第2回 コンビナート港湾における地震・津波対策検討会議資料

大規模石油タンクで講じられている地震・津波対策の概要
及び

国土交通省関東地方整備局の「臨海部の地震被災影響
検討委員会報告書」における前提条件等に関する疑問点

消防庁 危険物保安室

■解析断面

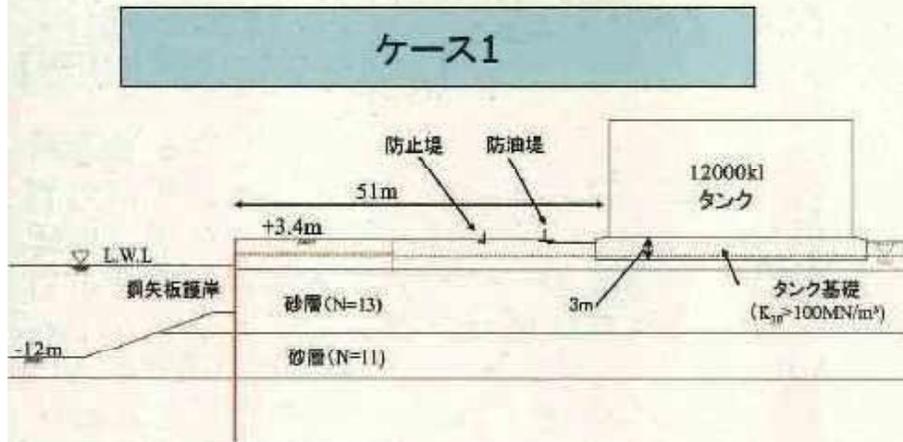
報告書では、「地盤条件は、液状化対策はされていない」という前提条件を置いて検証しているが、タンク地盤の液状化対策はほとんど完了しているという実態とは異なるものである。

ケース1及びケース2のタンク地盤の液状化対策はほとんど完了している
実態と異なる条件

タンク諸元

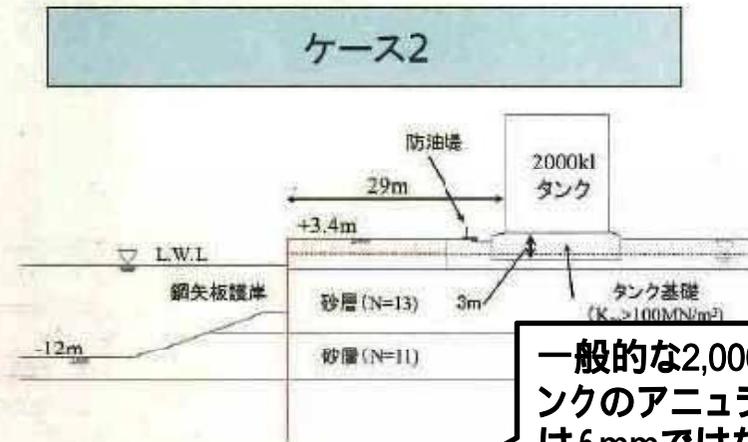
報告書では、2,000kℓの特定屋外タンク貯蔵所の底板のうち構造上最も重要と言われているアニュラ板の板厚について「6mm」という前提条件を置いて検証しているが、2,000kℓの特定屋外タンク貯蔵所のアニュラ板の板厚は一般的に「9mm」とであるという実態とは異なるものである。

注) 報告書で引用されている2,000kℓタンクのタンク諸元は、一般的な2,000kℓの特定屋外タンク貯蔵所のタンク諸元ではなく、兵庫県南部地震時に座屈した給水タンクのタンク諸元が用いられている。

一般的な2,000kl石油タンクのアニュラ板の板厚は6mmではなく9mm
実態と異なる条件
